监理工程师通知单

工程名称：通威公安县藕池镇扁担湖渔场 100MW 渔光一体光伏电站项目

JXM15-JL01-033

事由：关于光伏区电气施工存在的问题事宜

图 1

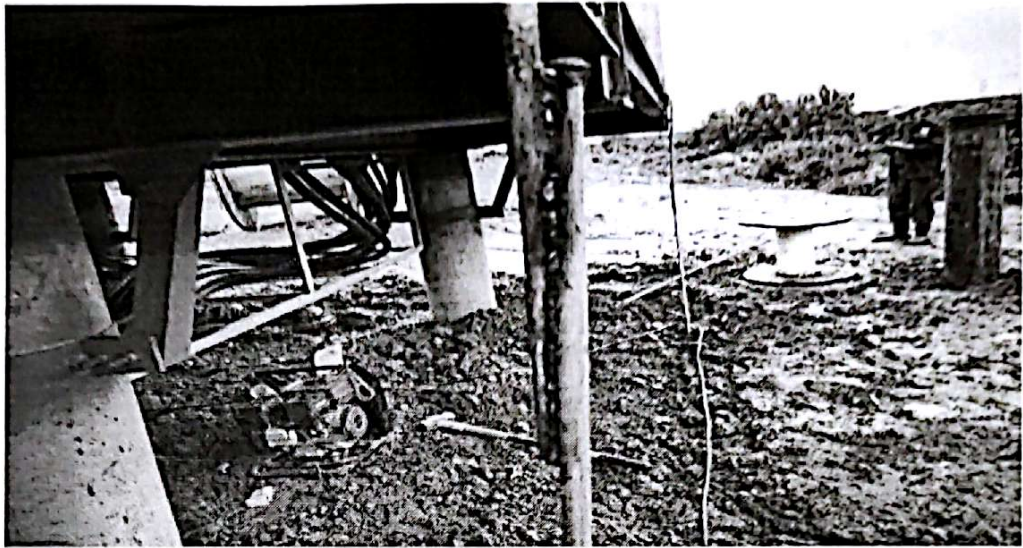
1. 箱、逆变 $\phi 16\text{mm}$ 接地圆钢未按设计变更图纸施工（沿箱、逆变平台四周 60mm 处敷设），箱、逆变与平台接地不规范， $\phi 16\text{mm}$ 接地圆钢未沿管桩引下敷设（在平台外直接引下，附图 1）
2. 光伏区防雷接地安装未按变更图纸施工，东西阵列两侧未打 L2.5m $\phi 50\text{mm}$ 镀锌圆钢接地极，直接用 $\phi 16\text{mm}$ 圆钢插入地下，局部搭接长度不够，焊接不规范（附图 2）。
3. 电缆敷设时电缆头暴露在外没有防水保护措施（附图 3）。

针对以上问题，望你单位按图施工，对问题立即整改。
